# マイナス利得を持つ空中線の利用について

5.2GHz帯自動車内無線LANの導入のための技術的条件

2021年9月7日

ARIB 無線LANシステム開発部会

## 技術基準案 (9/10)

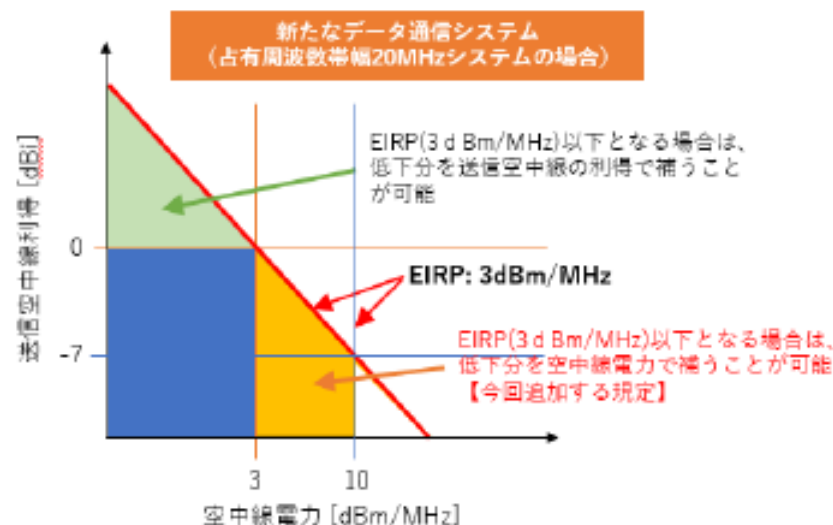
空中線電力の上限を10dBm/MHzに制限する形で、アンテナ利得が小さい(マイナス利得)の際のe.i.r.p.の低下分を空中線電力の増分で補う規定が検討された。

- 資料のP22では、基準EIRPに満たない場合は低下分を空中線電力で補うことができるとされている
- 一方、技術条件案の具体的な記載では、基準EIRPに満たない場合は空中線利得で補うと記載されている

- 市場で実際に使用されているアンテナの利得、諸外国における実装を鑑み、日本においても基準EIRPに満たない場合は空中線電力で補うことが可能となるような技術条件を希望する
- 共用検討はEIRPを前提に検討されており、追加の検討は必要ないとする
  - マイナスの利得を持つアンテナが利用される場合でも、キャリアセンス閾値の電力はアンテナ入力で規定しているため、キャリアセンスの機能には影響はない
  - スプリアスなどの不要放射は、RF損失を補う空中線電力で送信した状態で、現行規則を満足する
- 非常に大きなマイナス利得を持つアンテナは、電力を大幅に消費することになるため実運用として想定する必要はない（P2のリンク参照）
  - 適切でないRFの実装により、アンテナを含むRFの損失が極端に大きくなるような機器は想定していない
